改善箇所説明図

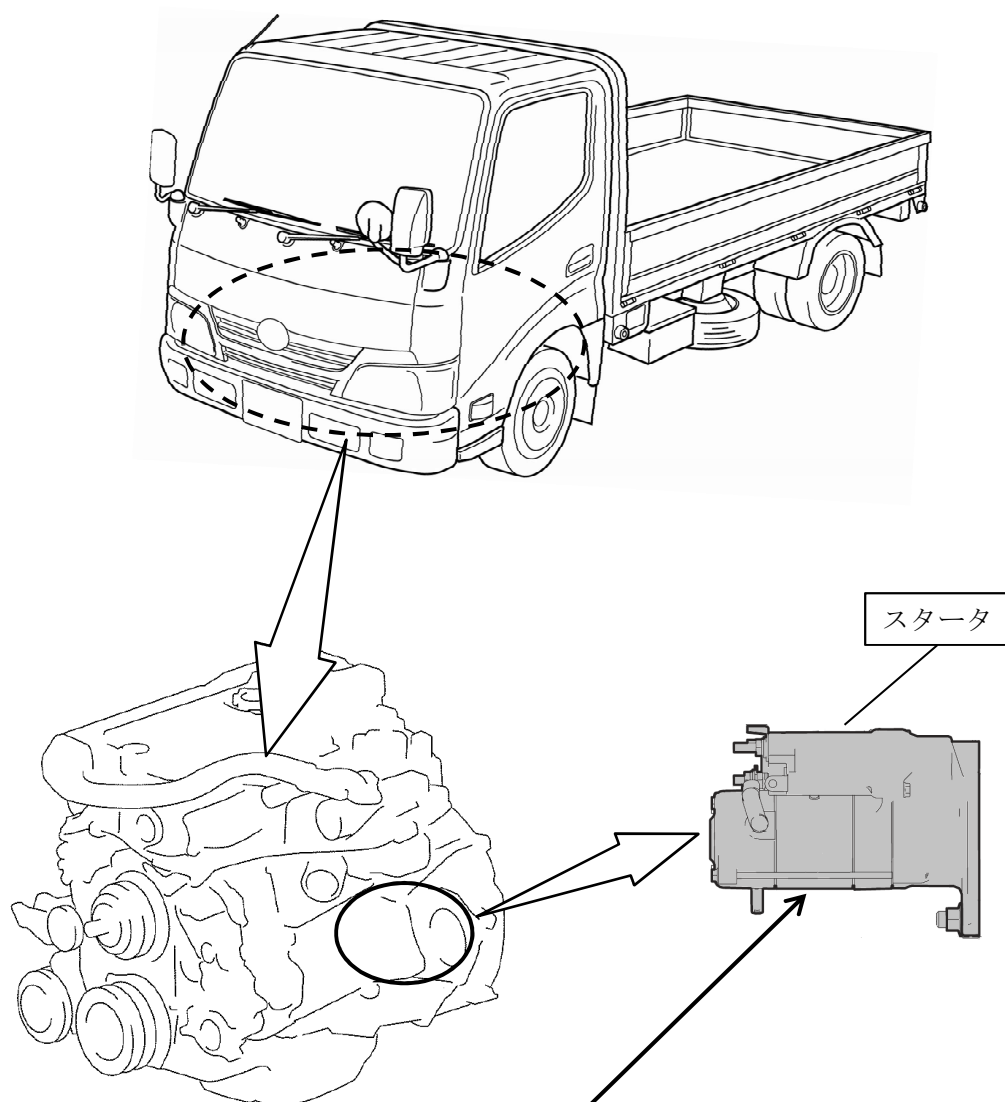
基準不適合発生箇所

小型トラックのスタータにおいて、製造工程内の絶縁検査方法が不適切なため、ブラシホルダ部の絶縁不良のものが流出した可能性がある。そのため、スタータ作動時に発煙するおそれがある。

全車両、スタータを良品に交換する。

識別：改善済車両には車台番号打刻位置の下側に白色ペイントを塗布する。
